Service Info

Zmiany w konstrukcji rolek napinających

Producent:	Audi
Model:	80, 100, A4, A6, A8, Coupe, Cabriolet
Rok produkcji:	1992 - 2000
Silnik:	2.4, 2.6, 2.8
Nr.Ref.:	531 0084 20 531 0103 20
OE number:	078 109 243 C 078 109 243 K

Foto 1: Wcześniejsza wersja (po lewej) i nowa (po prawej)

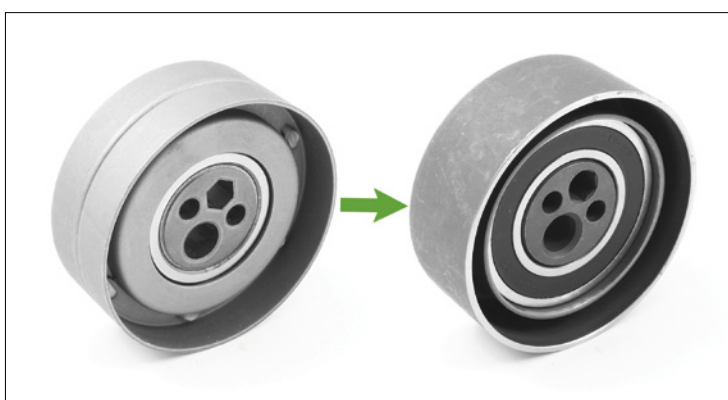
W związku ze stałym rozwojem naszych produktów, wprowadzono modyfikacje w konstrukcji rolek napinających o numerach 531 0084 20 i 531 0103 20. Service Info przedstawia wizualne różnice pomiędzy wcześniejszą wersją (Foto 1 po lewej) i nową (Foto 1 po prawej). W czasie okresu przejściowego, w opakowaniach mogą znajdować się obie wersje rolek.

Obie wersje rolki napinającej różnią się jedynie wyglądem, spełniają wymagania techniczne i mogą być stosowane bez ograniczeń.
